Miljö- och stadsbyggnadsnämnden

Begäran om planbesked för fastigheten Sicklaön 151:1, Nacka forum, Vikdalsvägen/Forumvägen på Sicklaön

Vybild från öst med påbyggnader och vybild från väst med dagens förhållanden.

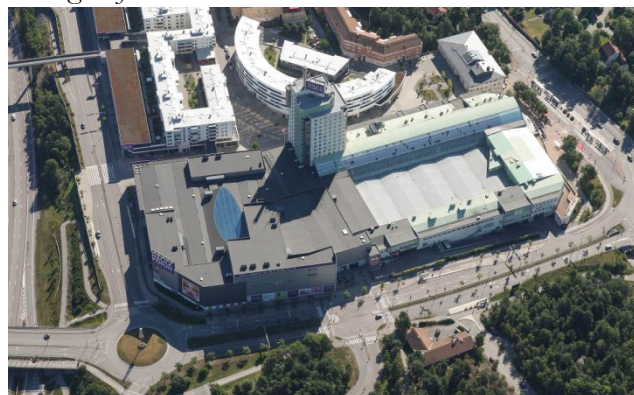
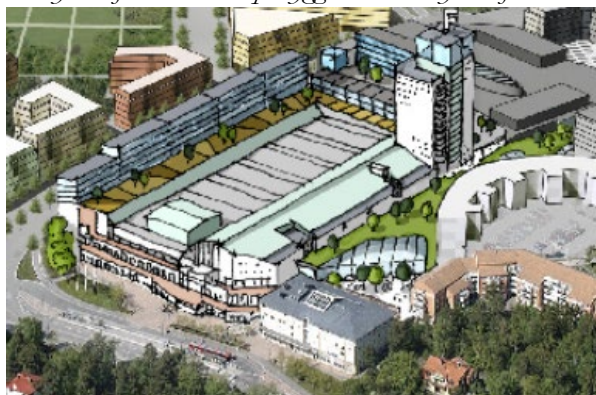
Att nyttja tak och bygga på redan befintliga byggnader är ett smart sätt att förtäta som inte ökar andelen hårdgjorda ytor. Det kan dock vara problematiskt att få till bostadsnära utevistelse för de nya bostäderna. Förslaget redovisar till viss del gröna gårdar på tak som är ett sätt att lösa detta. Planenheten har sett liknande i exempel i t.ex. Almere, Nederländerna i Unibail Rodamcos bestånd där. För att förslaget ska kunna realiseras är det viktigt att detta genomförs så att attraktiva boenden skapas i Nacka.

En annan viktig aspekt är i vilken ordning och i samband med vilka andra projekt som genomförandet av dessa förslag sker. En förtätning längs Vikdalsvägen är mycket positiv då ett attraktivare stadsrum kan skapas och Vikdalsvägen kan utvecklas till en stadsgata. Att utveckla "forumsidan" samtidigt som andra sidan av Vikdalsvägen, tillsammans med stadshusets närområde kan vara en samordningsvinst då gaturummet mm kan gestaltas i ett sammanhang. Denna del av förslaget anser planenheten är den viktigaste att genomföra då detta kan påverka den offentliga miljön runt Forum på ett positivt sätt. Tillsammans med en förändring av Forumvägens utformning och gestaltning finns potential att integrera Forum på ett bättre sätt i den stadsstruktur som är önskvärd att skapa. Detta bör prioriteras framför en påbyggnad av taket i kommande planarbete.

Att bygga in hela Forumvägen och därmed göra hela gågatan till en del av shoppingcentret skulle innebära att Forum som byggnadskvarter blir väldigt stort (283 m långt mot Skvaltans väg). Detta kan i sin tur ytterligare begränsa genomströmningen i området och ytterligare ge området karaktären av att vara en anläggning mer än en del i en stad.

Den föreslagna bebyggelsen på Forumvägen längs Forums fasad, i den föreslagna inbyggnaden, kan i sig bidra till en förbättring av miljön och mikroklimatet oavsett om det tillkommer ett tak över eller ej. Men för att faktiskt bli ett livfullare stråk är Forumvägen även beroende av ett större flöde av gångtrafikanter.

Parken på taket är i sig ett spännande förslag som kan bli en målpunkt och en attraktiv miljö. Men inbyggnadens och parkens påverkan på helheten och rörelsemönstren i området bör utredas inom programmet innan frågan om inbyggnad kan avgöras.
